## Instrucciones de montaje del kit de correa de distribución CT1037K2 y CT1037WP1

para diversos motores diésel 2.2 HDI de Peugeot 807 y Citroën C8

**Fig. 1**

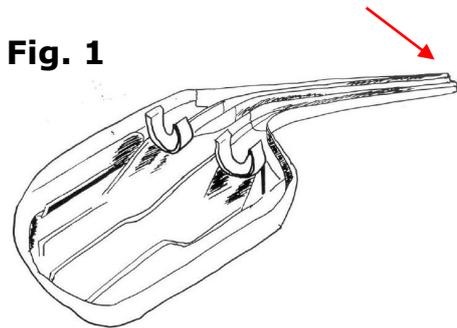
El agua de lluvia entra en la transmisión por correa de distribución y provoca corrosión y formación de hielo, lo que en casos adversos puede producir daños en el motor.

Si entra exceso de agua en los canales de drenaje, estos pueden desbordarse en poco tiempo.

Citroën y Peugeot han desarrollado un canal de drenaje con el número de pieza 8248.71 (**Fig. 1**) que impide que el agua de lluvia del parabrisas entre en la transmisión por correa de distribución. Este canal de drenaje debe deslizarse debajo del depósito de compensación del circuito de refrigeración (véase **Fig. 2**) y fijarse con las grapas de sujeción (**Fig. 3**). Debe garantizarse que el canal de drenaje se incline hacia atrás.

Drenaje dirigido detrás del motor
